**Van:** [redacted] <[redacted]@zoetermeer.nl>  
**Verzonden:** maandag 2 februari 2026 16:51  
**Aan:** [redacted] <[redacted]@vaessenbv.nl>  
**CC:** [redacted] <[redacted]@zoetermeer.nl>  
**Onderwerp:** Aansprakelijkstelling en ingebrekestelling glijbaan

## Rapport keuring enkelstuks speeltoestellen

### **Project 18866**

Nadere aanduiding: Challenger

##### 2.02.2 **Bevinding op 8-5-2024** **Voldoet**

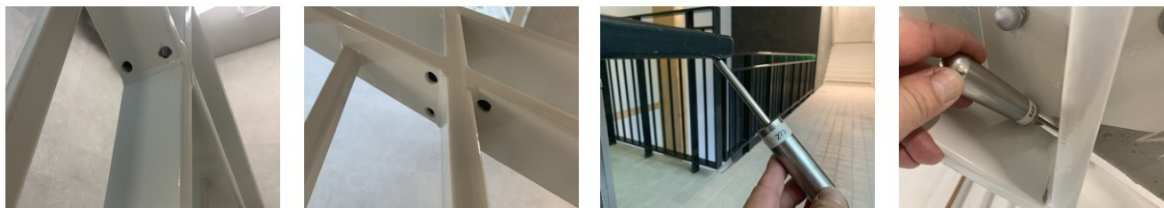
Het instructiebord bij een toegangstrap is gemonteerd.

**2.06 Gevaren ten gevolge van beknelling van hoofd Voldoet**

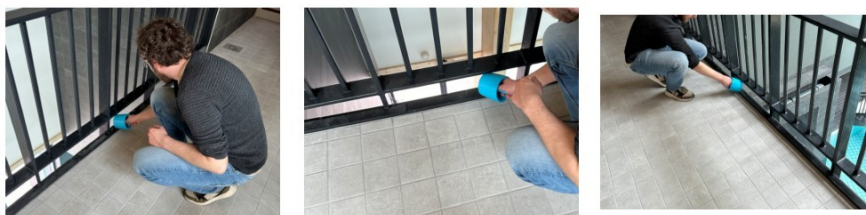
De openingen waarin het hoofd bekneld kon raken, tussen de vloer en de onderkant van de balustrade, zijn verkleind door het aanbrengen van een dorpel. De openingen voldoen nu aan NEN-EN 1069-1:2017+A1:2019.

### 3.11 Balustrades Voldoet

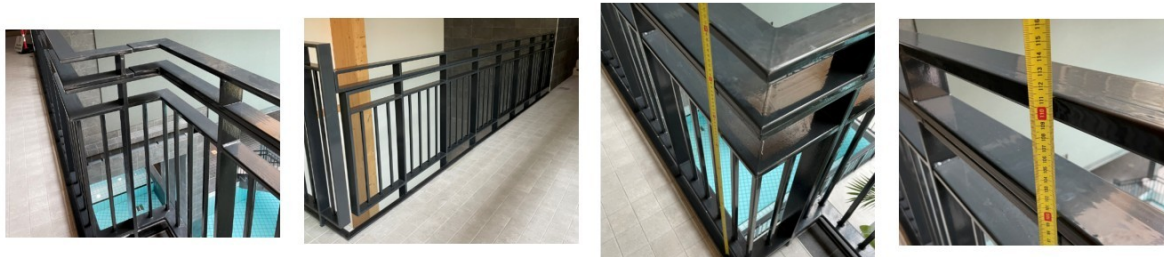
De balustrades zijn verhoogd en zijn nu hoger dan 100 cm. Op de balustrade is een stang aangebracht die bovendien het zitten op de balustrade ontmoedigt. De balustrade voldoet aan de eisen van NEN-EN 1069-1:2017+A1:2019.

De metalen balustrades zijn aangepast en zijn nu meer dan 114 cm hoog ten opzichte van de vloer, en 100 cm ten opzichte van de onderste horizontale stang. Dit voldoet.

**3.17 Oppervlakte van de glijbaan en uitloopgoot Opmerking**

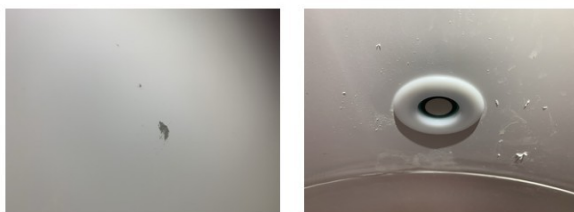
In baandeel 1 is de opening bovenin de buis dichtgemaakt. De opening was ontstaan omdat de sensor verplaatst is. De afwijking is verholpen.

De cementresten in baandeel 2 zijn verwijderd. De sensor is voldoende glad afgewerkt.

De overgang naar het transparante baandeel is aangesmeerd en is nu voldoende gelijkmatig. De situatie voldoet aan NEN-EN 1069-1:2017+A1:2019 - 7.3.2. De afwijking is verholpen.

In de catch unit, nabij de trap, is rechts een beschadiging aanwezig. De beschadiging levert geen direct gevaar op voor letsel, maar herstel is wenselijk.
